ZAŁĄCZNIK NR 1630 OP2

Wzrost:	Miejsko Łódź ul. Pictkowska 104 90-928 Łódź	
Wykonawca:	Mosły - Łódź	Przedsiębiorstwo Robót Mostowych "Mosły Łódź" S.A. ul. Bratysławska 52 94-112 Łódź
Projektant:	konserwatorium Pracownia Architektoniczna <b>FERDZYNIOWIE</b> Pracownia Architektoniczna <b>JACEK FERDZYN</b>	
Wzrost:	Zaprojektowanie i wybudowanie stadionu miejskiego przy al. Piłsudskiego 138 w Łodzi wraz z przebudową układu drogowego wokół stadionu. - Załącznik 1	
Adres obiektu:	al. Piłsudskiego 138, 92-290 Łódź dz. nr ew. 40/5, 59/10; obręb W-22	
Stan:	PROJEKT WYKONAWCZY	
Temat opracowania:	4.2.4.1 PROJEKT MURAWY STADIONU	
Projektant:	arch. Jacek Ferdzyn, nr upr. UAH V-4389/1587 Grażyna Szulczyńska	
Opis:	Czerwiec 2016	Plan ARCHITEKTURA (P.WYKONAWCZY) 02
Skala:	1:250	
Wzrost:	W.T.10	
<b>UKŁAD NAWIERZCHNI</b>

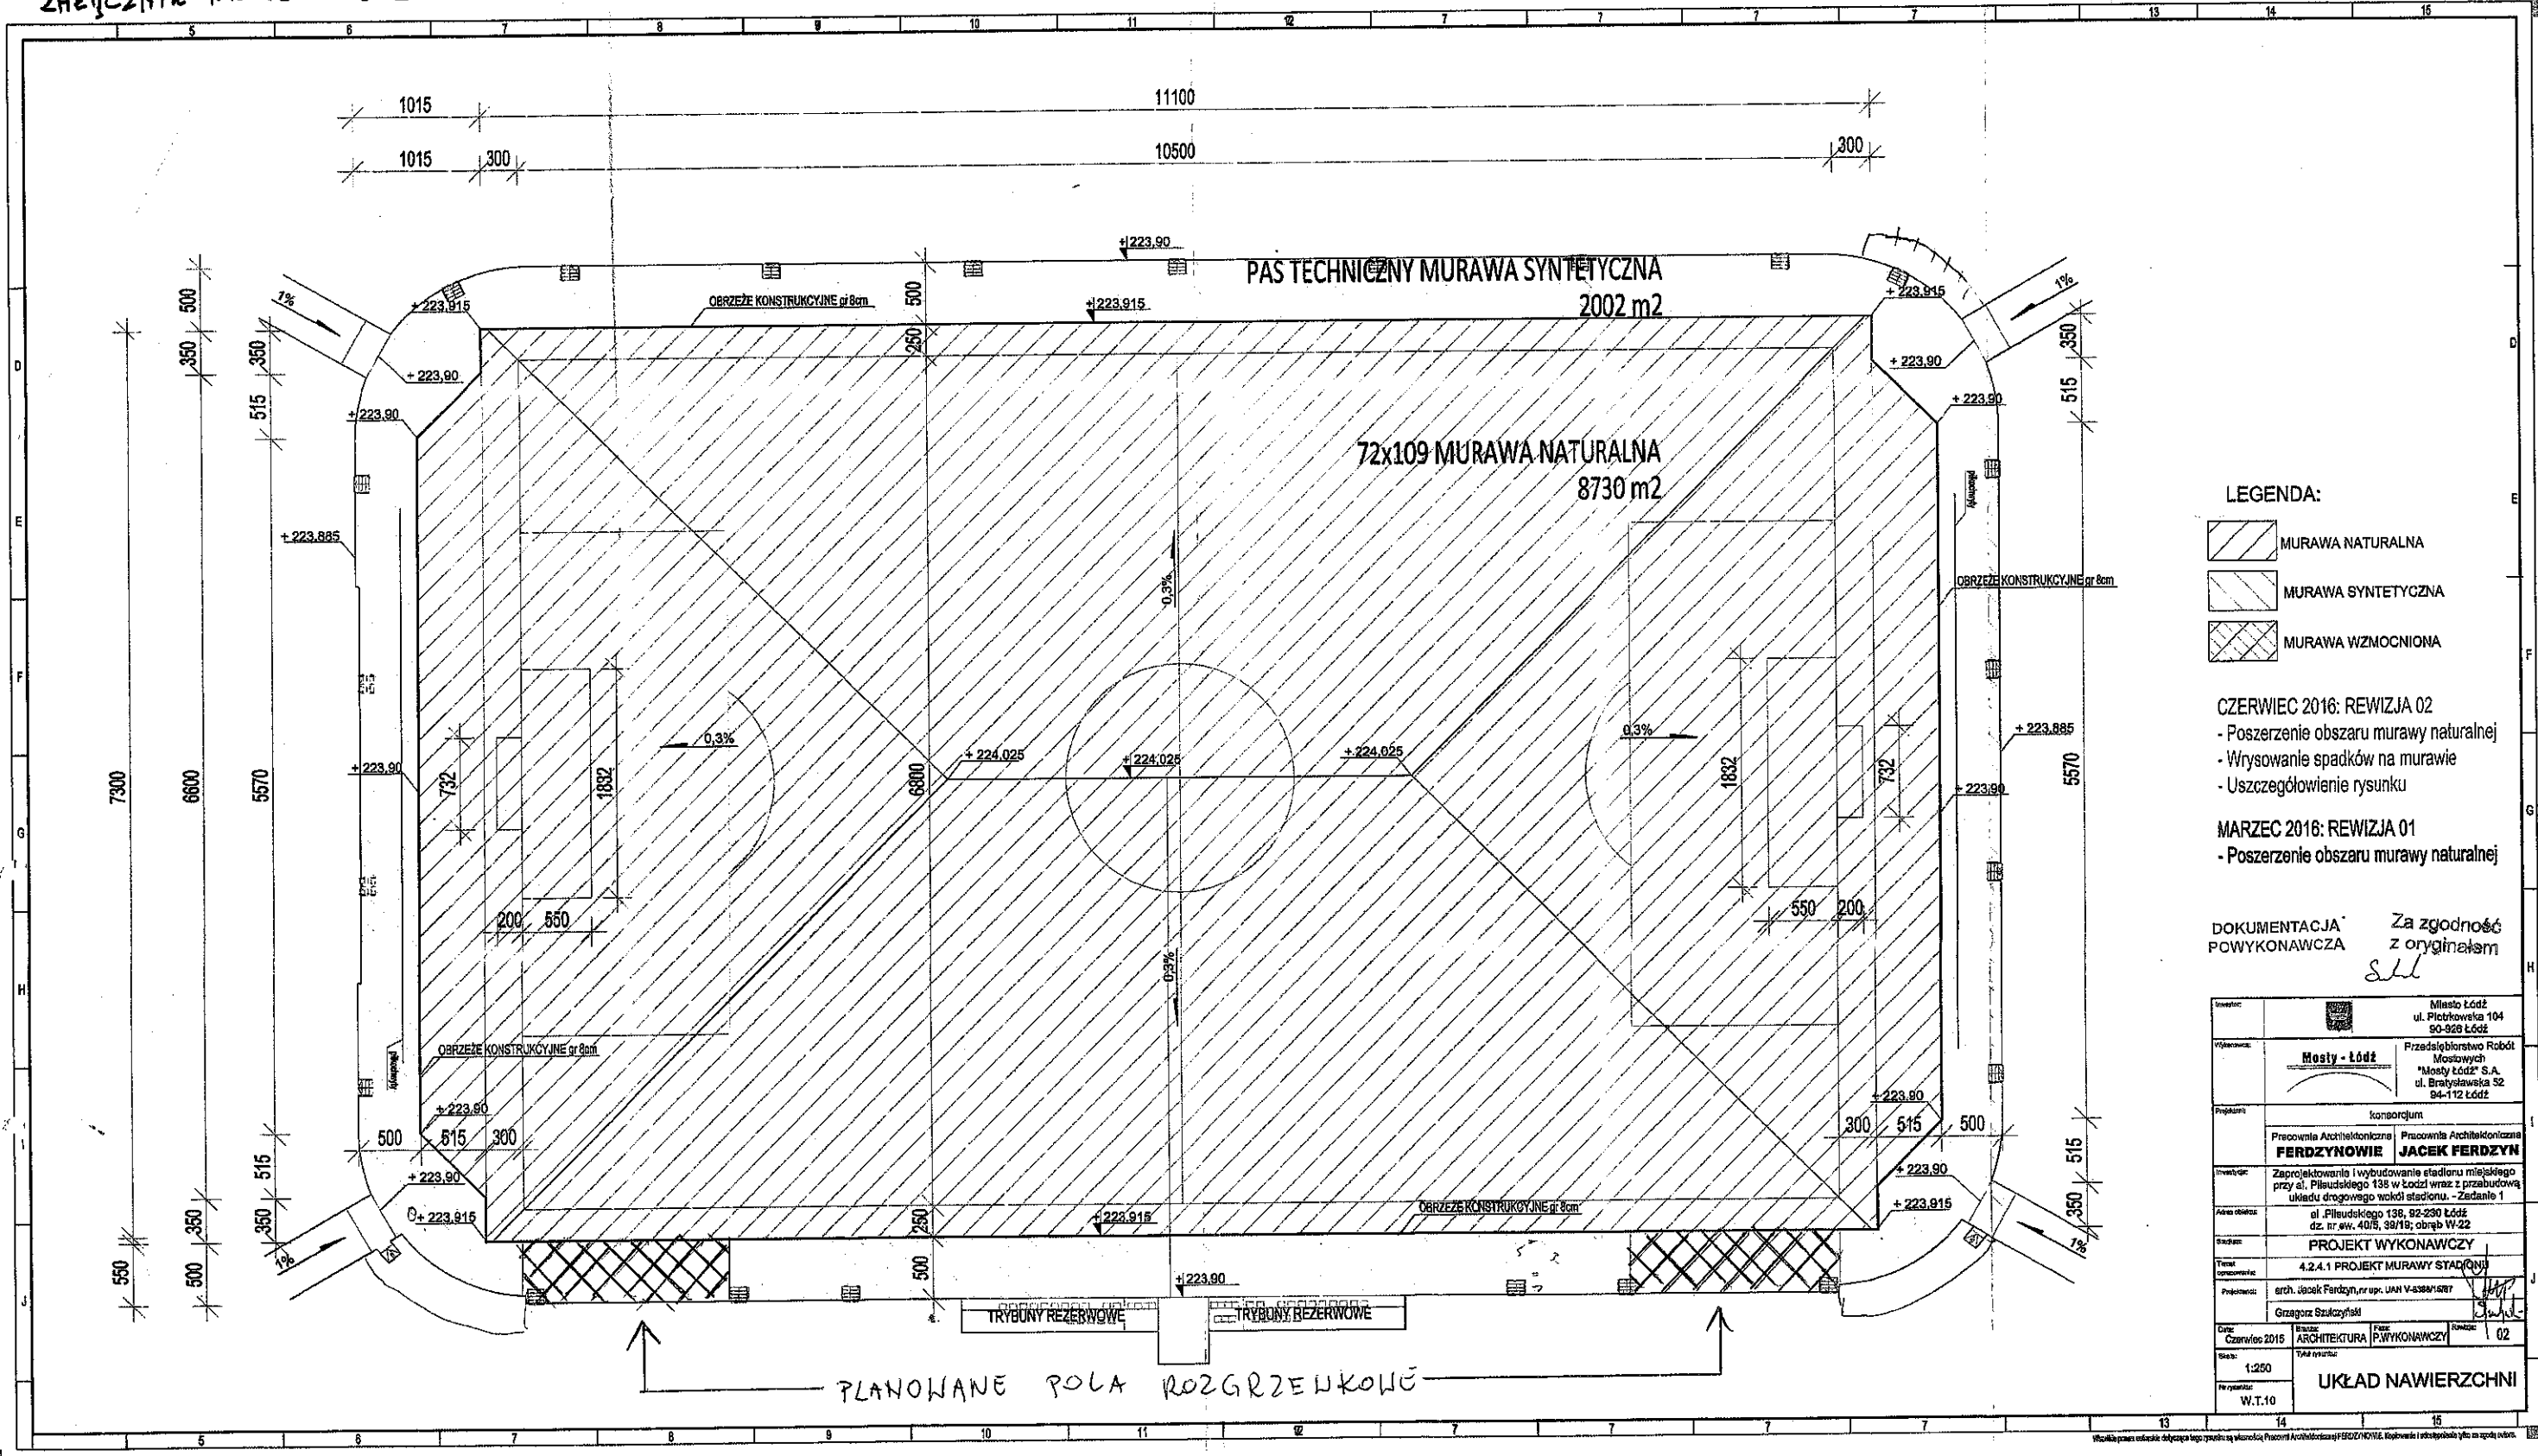
- CZERWIEC 2016: REWIZJA 02**
- Poszerzenie obszaru murawy naturalnej
  - Wrysowanie spadków na murawie
  - Uszczegółowienie rysunku
- MARZEC 2016: REWIZJA 01**
- Poszerzenie obszaru murawy naturalnej
